**VARSEL OM MINDRE ENDRING ELLER REGULERINGSENDRING AV PLANID
12602010000100 AUSTMARKA ØVRE, GNR. 79, DEL AV BNR. 11 OG 102 M.FL. I
RADØY KOMMUNE**

På vegne av tiltakshavar Austmarka Panorama AS varslar Ard arealplan as med dette om at det vil verte søkt om mindre endring av planid 12602010000100 Austmarka øvre, gnr. 79, del av bnr. 11 og 102 m.fl. med heimel i plan og bygningsloven § 12-14.

Figur 3 Reguleringsplankartet med tenkt trinnvis utbygging lagt over. Nummerering syner tenkt rekkefølge for utbygging, kombinert med farge for dei ulike felta.

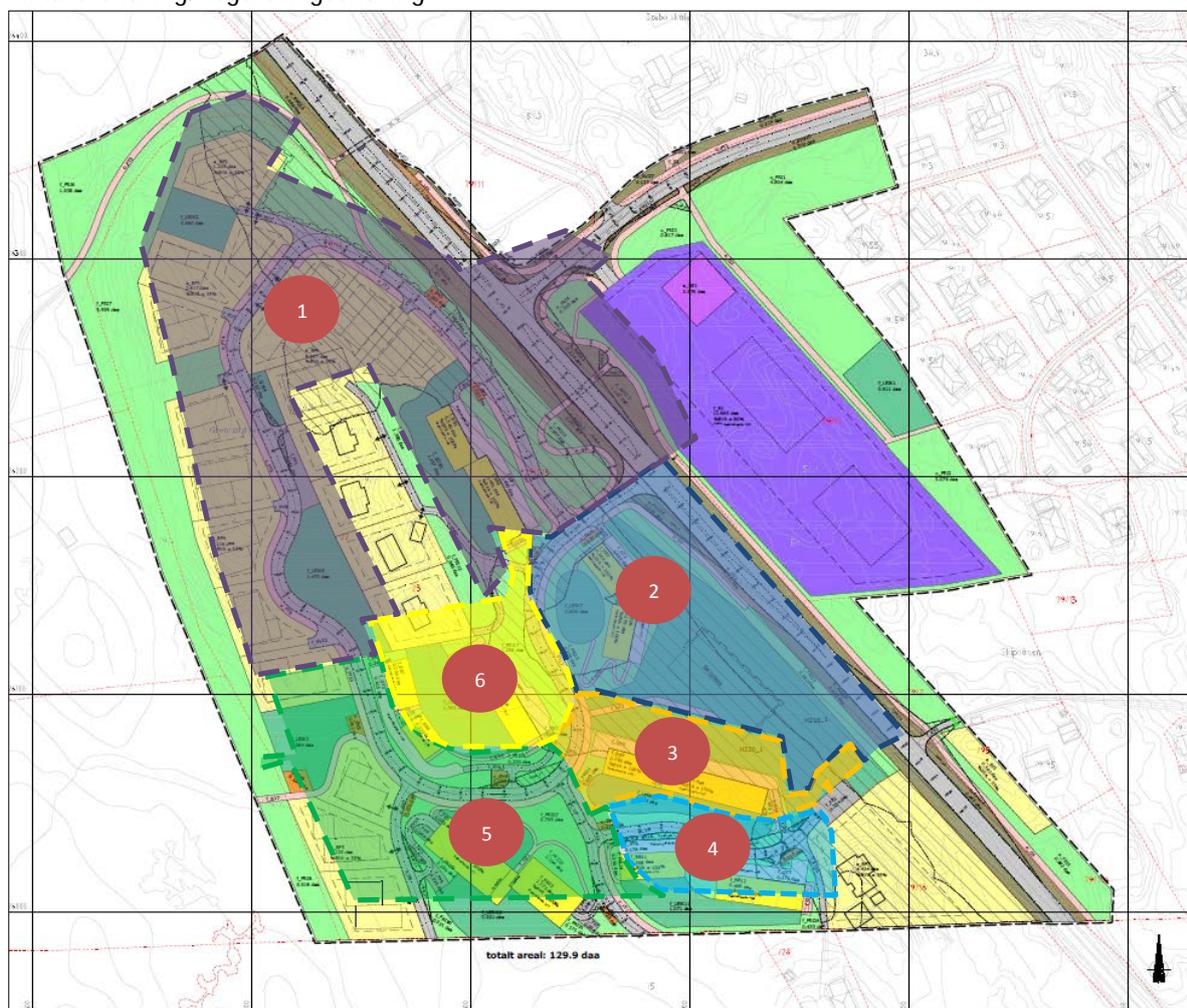
Det er ikkje marknad for ei felles stor utbygging av alle desse 149 einingane samstundes. For at det skal vere ei lettare prosess å gjennomføre planen som ynskt, legg vi no opp til å endre føresegnene slik at gjennomføring av planen for området vest for fylkesvegen kan ta til, med dei nødvendige presiseringar. Området aust for fylkesvegen er i stor grad ferdig realisert.

Innanfor dei stipla områda med ulike farge må det vere på plass vegar, fortau og gangvegar før det kan gjevast igangsetjingsløyve til bustadar i feltet. Kva felt som takast i kva rekkefølge avgjerast i byggesak.
